z 11. zasadania stavebnej komisie

Zápisnica zo zasadnutia 11.stavebnej komisie obecného zastupiteľstva obce Malachov
konanej dňa 10.06. 2020 .

Zásadnejšie pripomienky stavebnej komisie a poslancov ku Konceptu územného plánu Malachov

Výber záväzných regulatívov územného plánu pre zachovanie vidieckeho rázu obce Malachov

Zachovať vidiecku rozvoľnosť a primerané hmoty zástavby:

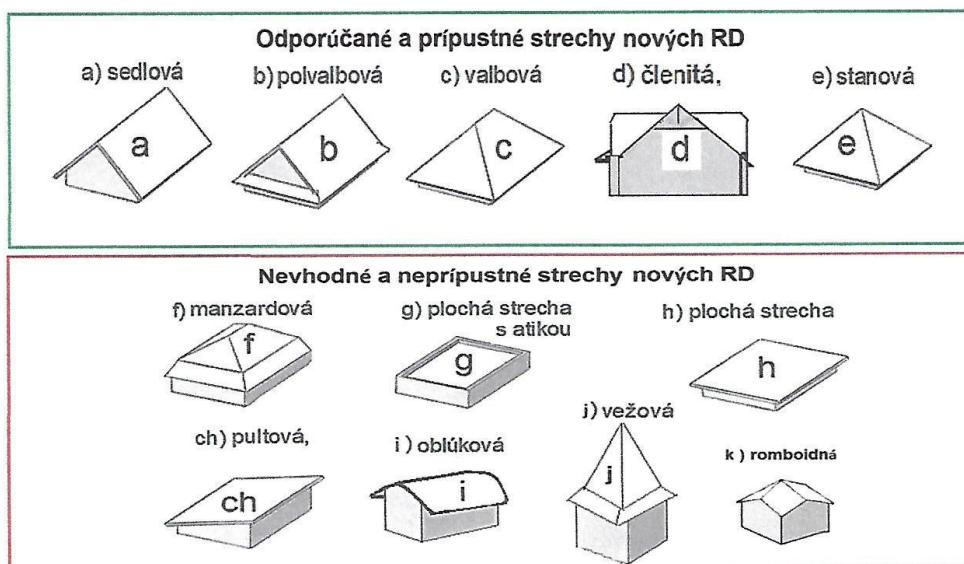
- Nový dom v dedinskej zástavbe je možné povoliť na pozemku s rozlohou minimálne 600 m².
- Pri výstavbe nového domu v záhrade pôvodného domu alebo v prelukách existujúcej zástavby by malo na každý z domov pripadať minimálne 400 m² pozemku (strany 96.1 a 99 Konceptu ÚP).
- Rodinný dom v dedinskej zástavbe by nemal mať viac ako 1 nadzemné podlažie + obytné podkrovia, prípadne 2 nadzemné podlažia: prízemie + podkrovia (strany 96.2 a 99 Konceptu ÚP).
- Dodržať podlažnosť domu, zastavanosť pozemku a sklon strechy podľa tabuliek Priestorová regulácia podľa jednotlivých regulačných celkov (variant B, str. 104-107 Konceptu ÚP)
